## 改善箇所説明図

また、点検整備記録簿の該当欄に「日付、走行距離、ワークショップスタンプと担当者名、リコール：外-2546コントロールユニットの改修」と記入する。

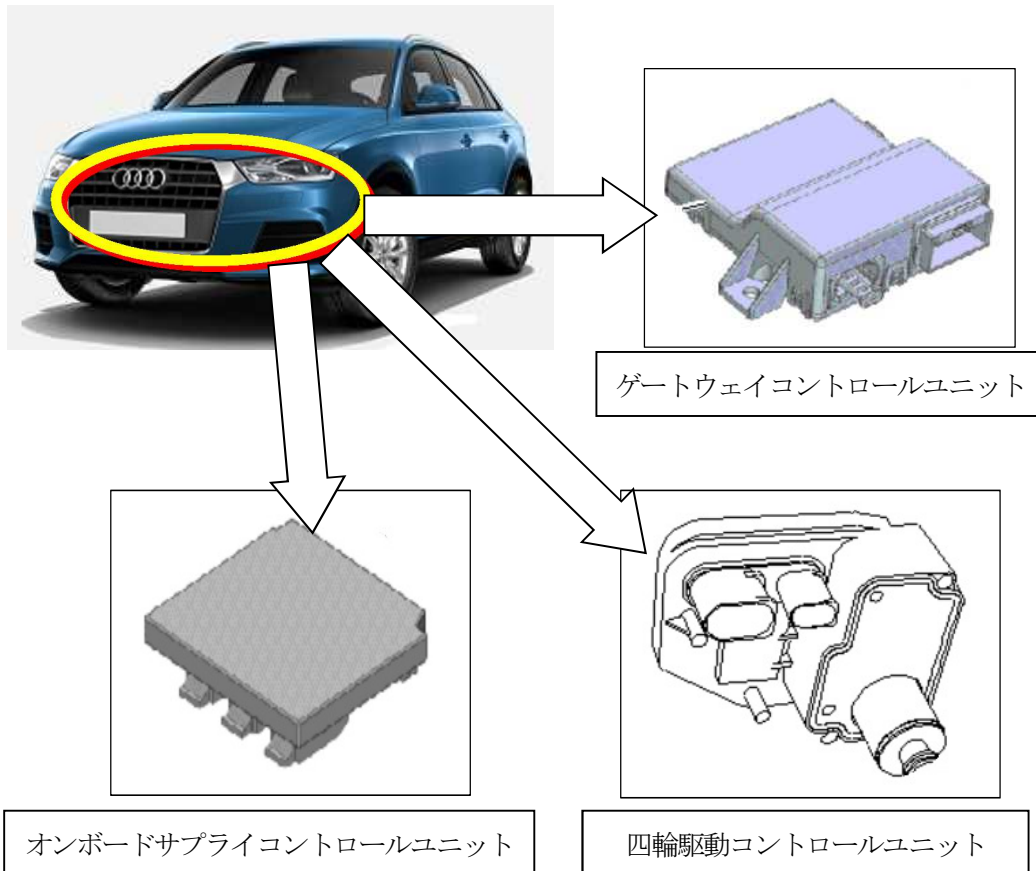
- ①制動灯の点灯制御を行うゲートウェイコントロールユニットのプログラムが不適切なため、緊急ブレーキを作動させた際、制動信号がボディコントロールモジュールに送信されず、制動灯が点灯しない。そのため、保安基準第12条（協定規則第13H号の技術的要件）の基準に適合しない。
- ②LED式の前面灯火器装着車において、車幅灯の制御を行うオンボードサプライコントロールユニットのプログラムが不適切なため、車幅灯が点灯状態で方向指示器および非常点滅表示灯を作動させた際、車幅灯が点滅する。そのため、保安基準第34条の基準に適合しない。
- ③四輪駆動コントロールユニットのプログラムが不適切なため、滑りやすい路面等で走行した際、後軸への駆動力の分配が適切に行われないことがある。そのため、駆動力が前軸に多く分配され、前輪が空転するおそれがある。

- ①全車両、ゲートウェイコントロールユニットのプログラムを変更する。
- ②全車両、オンボードサプライコントロールユニットのプログラムを変更する。
- ③全車両、四輪駆動コントロールユニットのプログラムを変更する。

識別：車両識別プレートの上側に、橙色で直径5mm程度のマークを塗布する。
